リコール届出一覧表

リコール届出日：令和4年11月2日

リコール届出番号	外-3511	リコール開始日	令和4年11月2日
届出者の氏名又は名称	フォルクスワーゲングループ ジャパン株式会社 代表取締役 マティアス シェーパース	製作国：ドイツ連邦共和国 製作者名：フォルクスワーゲン株式会社 問い合わせ先：フォルクスワーゲン カスタマーセンター (フリーダイヤル)0120-993-199 (アドレス)http://www/volkswagen.co.jp/	
不具合の部位（部品名）	座席ベルト（フォースリミッター付シートベルトテンショナー）		
基準不適合状態にあると認める構造、装置又は性能の状況及びその原因	前席シートベルトのフォースリミッター付シートベルトテンショナーにおいて、製造管理が不適切なため、構成部品の組付け力が不十分なものがある。そのため、衝突時にフロントエアバッグが展開した場合、シートベルトの拘束力が足りなく、最悪の場合、乗員が負傷するおそれがある。		
改善措置の内容	全車両、前席シートベルトを良品に交換する。		
不具合件数	0件	事故の有無	なし
発見の動機	本社からの情報による。		
自動車使用者及び自動車特定整備事業者等に周知させるための措置	<ul style="list-style-type: none"> ・ 自動車使用者：ダイレクトメール、電話および電子メール等で通知する。 ・ 自動車特定整備事業者等：日整連発行の機関誌に掲載する。 ・ 弊社インターネットホームページに掲載する。

改善箇所説明図

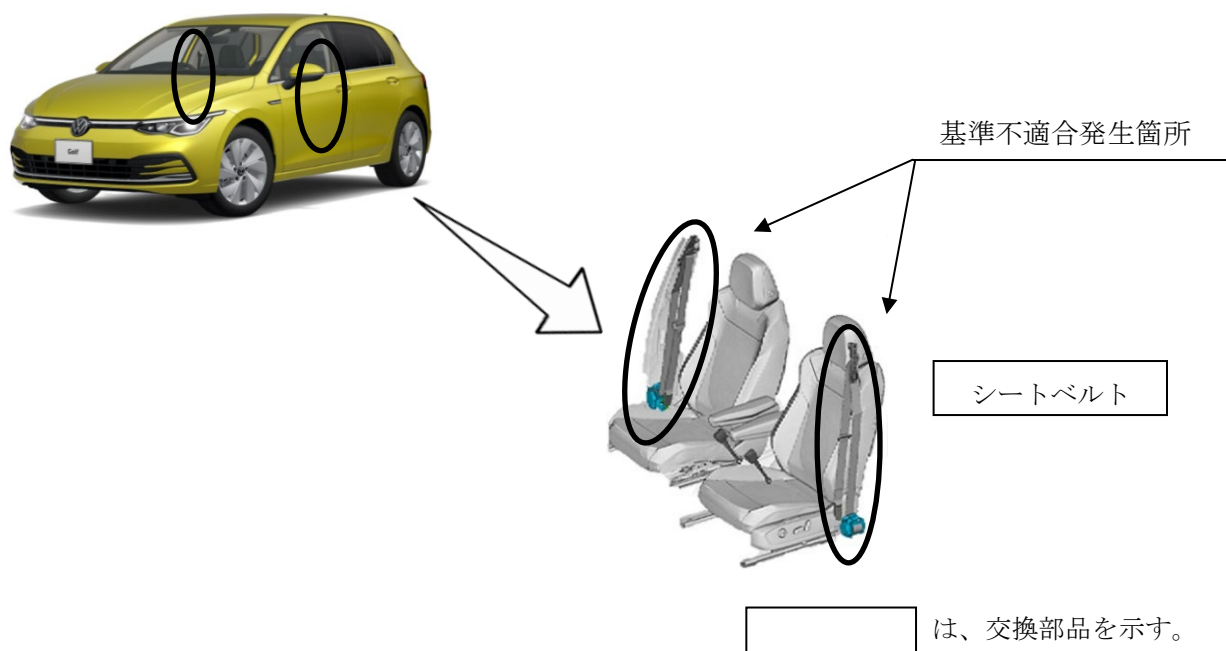
前席シートベルトのフォースリミッター付シートベルトテンショナーにおいて、製造管理が不適切なため、構成部品の組付け力が不十分なものがある。そのため、衝突時にフロントエアバッグが展開した場合、シートベルトの拘束力が足りなく、最悪の場合、乗員が負傷するおそれがある。

全車両、前席シートベルトを良品に交換する。
